VYSVĚTLENÍ/DOPLNĚNÍ/ZMĚNA DOKUMENTACE Č. 7

Název veřejné zakázky: 111_MK_Rekonstrukce a dostavba budovy E2 TUL

Interní číslo veřejné zakázky: 25/9615/111

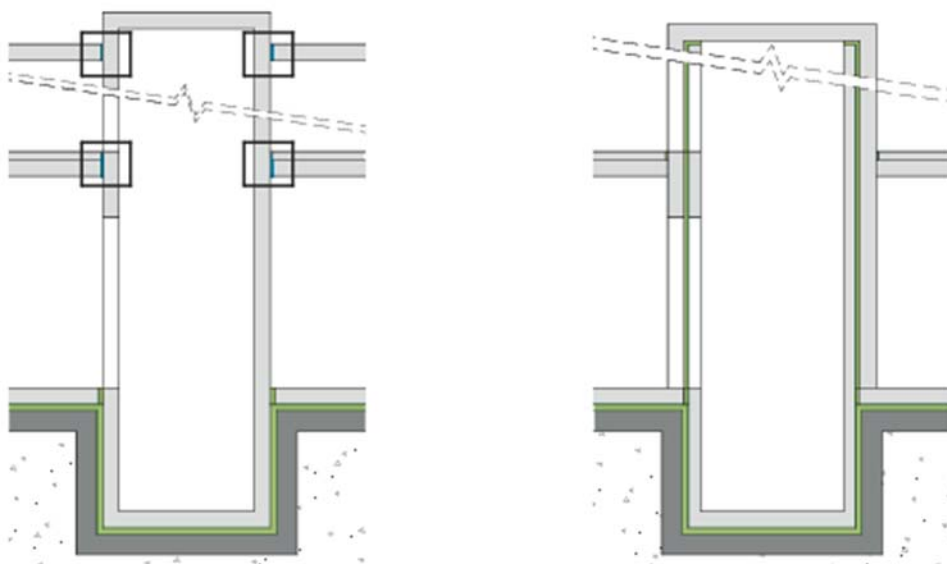
Prosíme o upřesnění specifikace antivibračních desek. Bude jejich tloušťka 12 mm nebo 30 mm? Pro jaké využití jsou určeny?

272	M	27244009R	deska antivibrační tl 30mm	m2	19,65600		0,00	CS vlastní
PP deska antivibrační polyuretanová tl 12mm								
VV 18,72*1,05 Přepočtené koeficientem množství					19,65600			
274	M	27244008R	deska antivibrační tl 30mm	m2	155,08500		0,00	CS vlastní
PP deska antivibrační polyuretanová tl 12mm

p.č. 272 - Jedná se o desky tl. **50mm**, které jsou tvořeny směsí pryžového granulátu definované frakce a vysoce kvalitního PUR pojiva aplikované vodorovně – výtahy 1.20-3. Dále došlo k úpravě výměry na $23,51 \times 1,05 = 24,69\text{m}^2$

p.č. 274 - Jedná se o desky tl. 30mm, které jsou tvořeny směsí pryžového granulátu definované frakce a vysoce kvalitního PUR pojiva aplikované svisle.

Zadavatel z tohoto důvodu přikládá opravený výkaz výměr. Viz příloha č. 1 dodatečné informace č. 5 (Příloha č. 1_DI5_ Objekt E2 - Knihovna TUL_aktuální).
